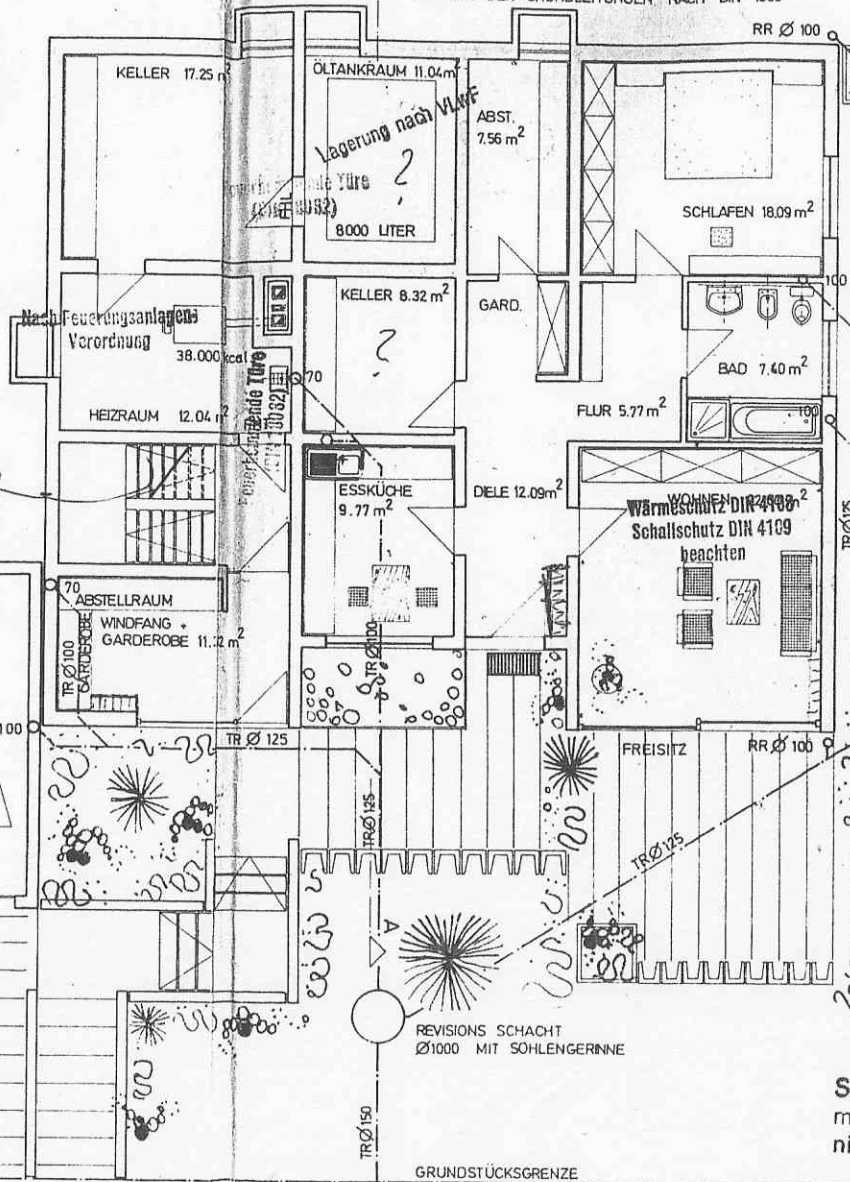
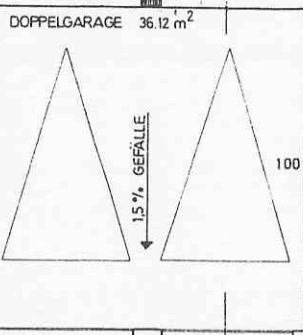
GEFÄLLE DER GRUNDLEITUNGEN NACH DIN 1986

Steigungsverhältnis?

ENTLÜFTUNG NACH § 12 GaV

Standsicherheit wurde gemäß Art. 87 Abs. 4 BayBO nicht geprüft.

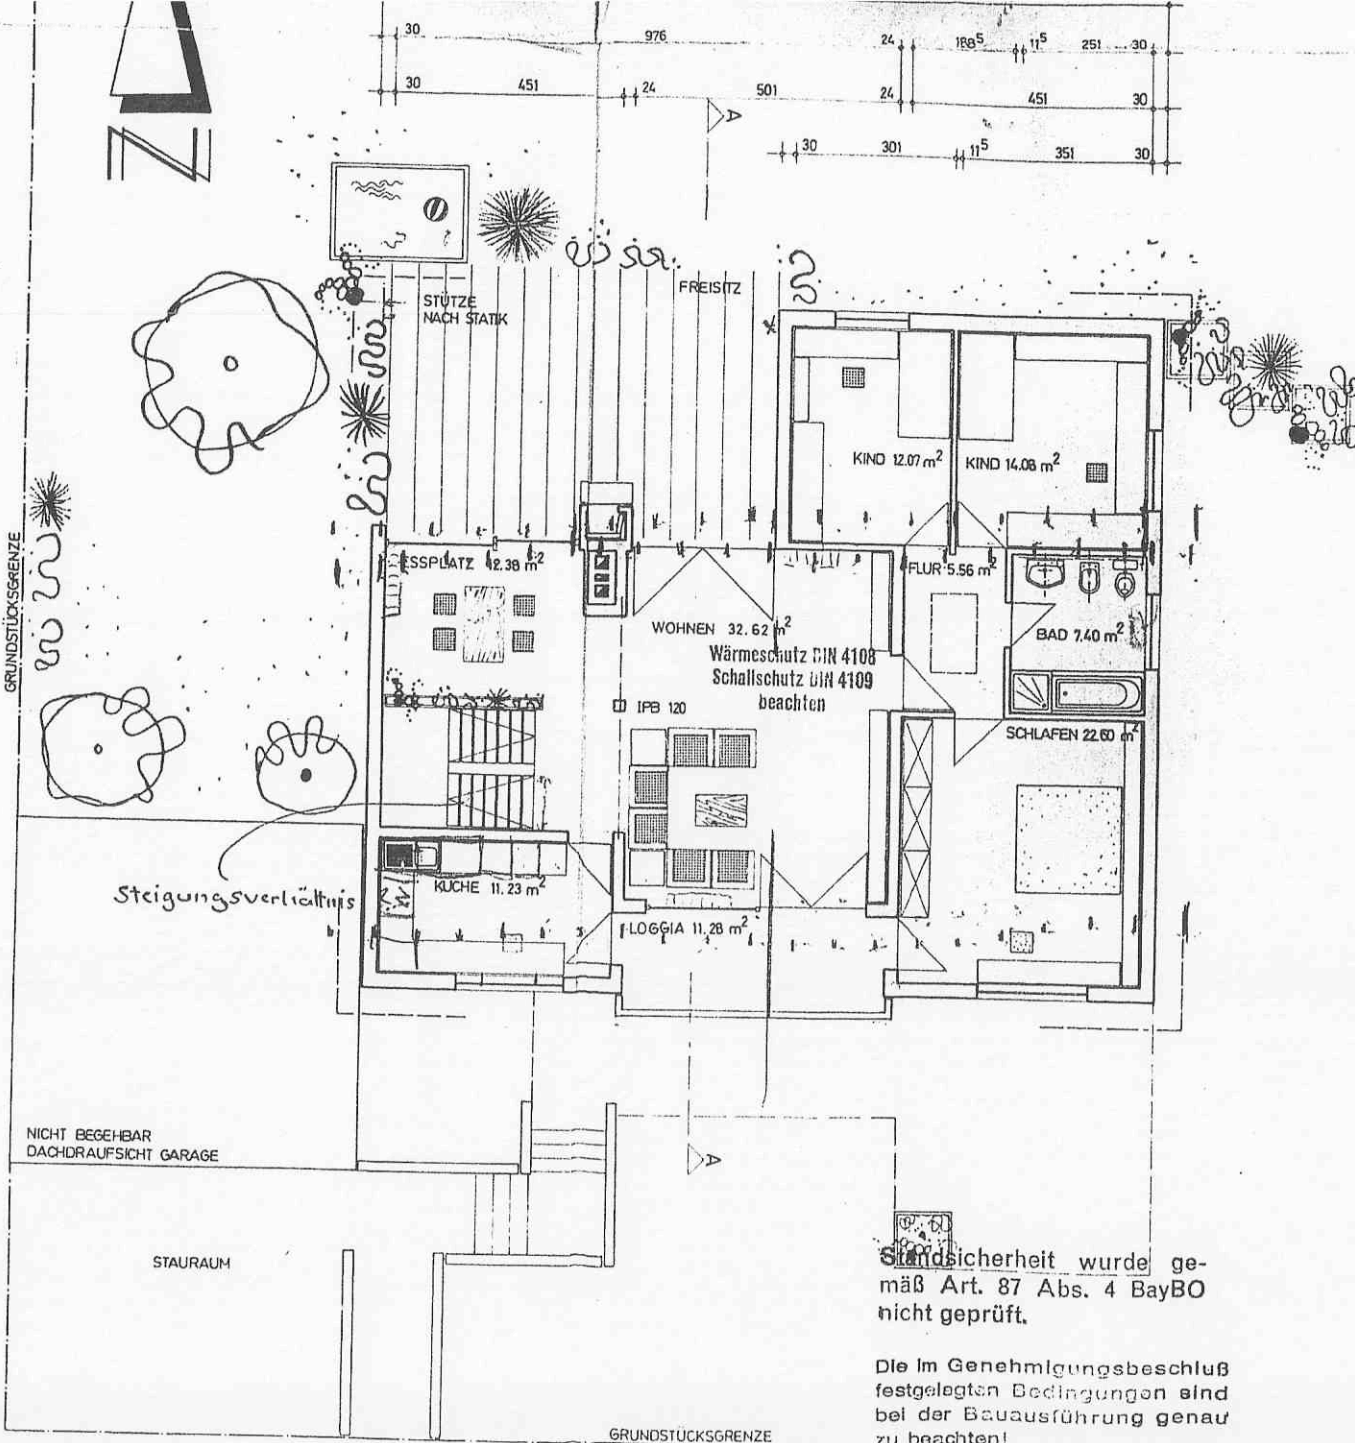
Standsicherheit wurde ge-  
mäß Art. 87 Abs. 4 BayBO  
nicht geprüft.

Die im Genehmigungsbeschuß  
festgelegten Bedingungen sind  
bei der Bauausführung genau  
zu beachten!
